von den Hochfluten der Donau
dauernd bedroht

Ein Mahnwort

Ingenieur ANTON WALDVOGEL

*Erweiterter Sonderabdruck aus der „Zeitschrift des Österreichischen
Ingenieur- und Architekten-Vereines“ Nr. 32 und 51 ex 1910 und Nr. 5 ex 1911
versehen mit einem Vor- und Nachwort und einem Anhang
mit zahlreichen Abbildungen und zwei Doppeltafeln*

Normal-Stromprofil der 1864er Kommission

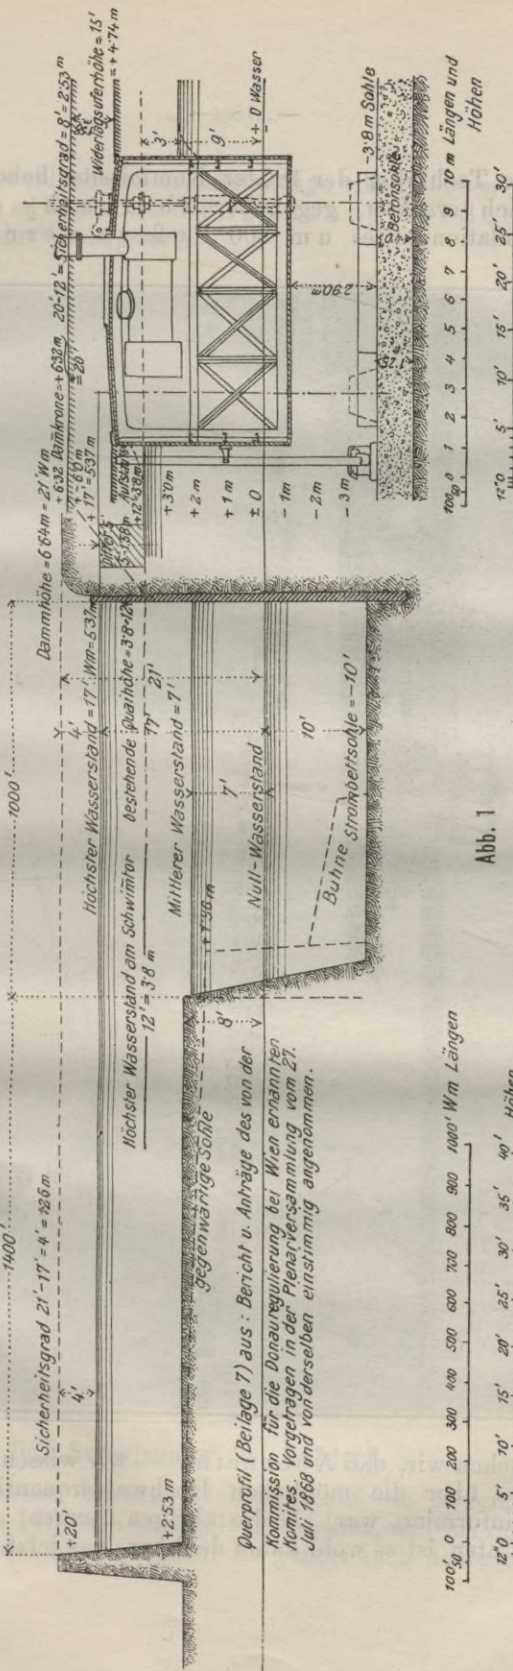
Die Techniker der 1864er Kommission haben es also für tunlich erachtet, gegenüber Abernethy die Breite des Inundationsbettes um 800 Fuß zu verringern.

Querprofil des Donaustromes bei Wien

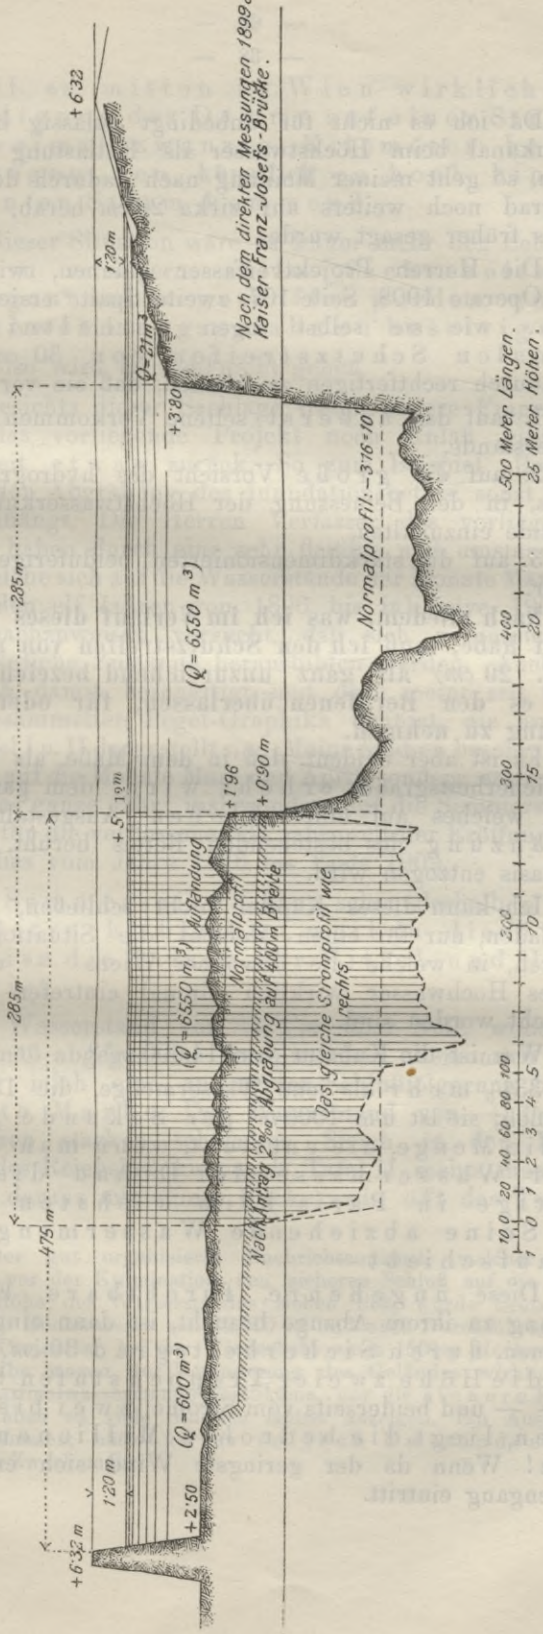
Dieser Wasserstand ergibt sich aus der Dammkronenhöhe von + 632 cm abzüglich dem Sicherheitsgrad von 120 cm. Dann habe ich in der Zeichnung das bestehende **Stromprofil verdoppelt**, einfach durch Nebeneinandersetzen der Konturen, und zuletzt die Konsumtion des Restes an Inundationsprofil erhoben. Die Summen dieser Konsumtionen gibt $2 \times$ das Stromprofil, also $2 \times 6550 \text{ m}^3 + 600 \text{ m}^3$ (für den Rest des Inundationsgebietes), zusammen 13.700 m³. Ich weiß wohl, daß diese Art der Schätzung mancher Feinheit entbehrt, aber selbst bei rigoroser Rechnung wird sich ein wesentlich anderes Bild nicht ergeben.

Ich überlasse es getrost Ihrer Beurteilung, ob sich eine so große Profilfläche (abgesehen von der Form) im bestehenden Profile unter dem Titel „Ausgestaltung und Ergänzung des Bestehenden“ unterbringen läßt.

Was also den 30 cm hohen Sicherheitsgrad anbelangt, so beruht dieser in letzter Linie auf Erhöhung der Dammkrone.

Längensprofil des Wiener Donaukanales

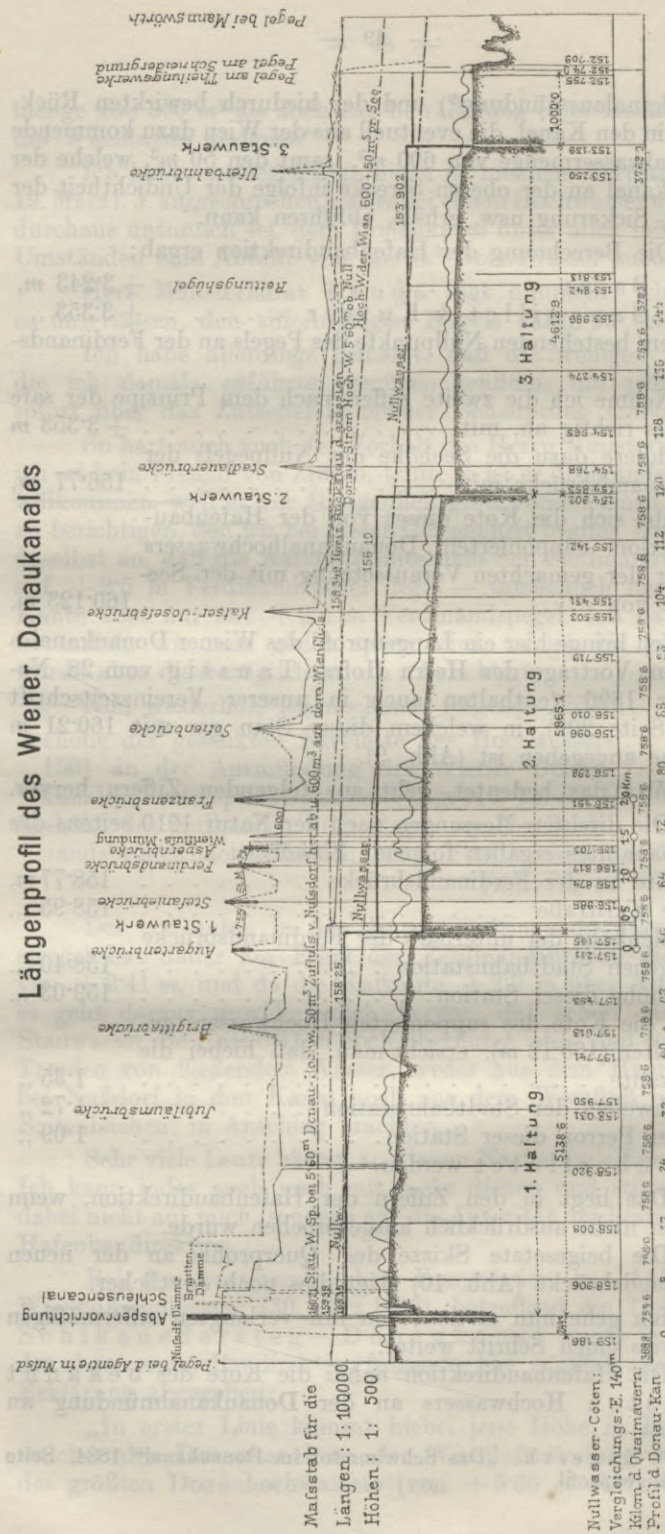
Soweit ich nun mit dem allgemeinen Ideengange des Herrn Ministerialrat *Lauda* vertraut sein kann, wird er die Möglichkeit, daß das absolute größte Hochwasser des Wienflusses mit einem 1501er Donauhochwasser zusammenfalle, weit von sich weisen.

Ich lade ihn daher ein, sich eine plausible Ziffer für sein supponiertes Wienflußhochwasser zurechtzulegen, dazu seine 300 m^3 aus dem oberen Kanale hinzuzufügen (die Hafenbaudirektion hatte nur 50 m^3 Sickerung supponiert), dann
